**INFORME CONSOLIDADO DE LA EVALUACIÓN
DECLARACIÓN DE IMPACTO AMBIENTAL DEL PROYECTO
“Modificación del Proyecto Inmobiliario El Rosal”**

Nº: 20251310918

Santiago, 07 de Febrero del 2025

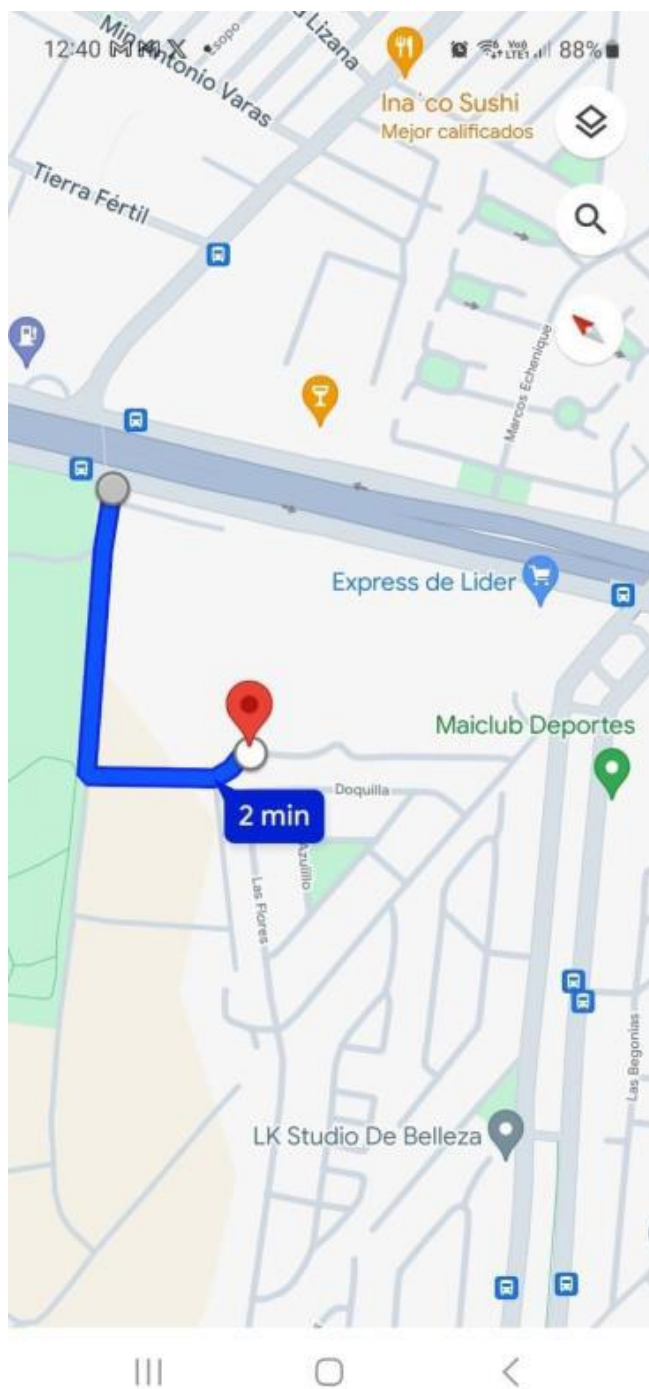
Evaluación técnica de la observación: Observación es pertinente toda vez que hace referencia a aspectos ambientales del proyecto.

En relación a la afectación en etapa de construcción del proyecto, los desplazamientos de los diferentes modos de transporte motorizados y no motorizados, no se verán afectados en forma significativa en sus tiempos, debido a que la conexión de los vehículos de transporte de carga para la construcción utilizan vías rápidas y por zonas de bajo flujo normal para el sector, transitando mayormente fuera del alcance de área de influencia del proyecto.

En cuanto a la fase de construcción del Proyecto, las rutas definidas de camiones, los espacios destinados para tránsito de camiones en la instalación de faena, se logra justificar que el proyecto en su fase de construcción no generará una alteración significativa sobre los tiempos de desplazamientos.

Por lo tanto, se descarta que el Proyecto tanto en su fase de construcción como operación genere una obstrucción o restricción a la libre circulación, conectividad o el aumento significativo de los tiempos de desplazamiento vehiculares del Área de Influencia dado el aporte de camiones del proyecto.
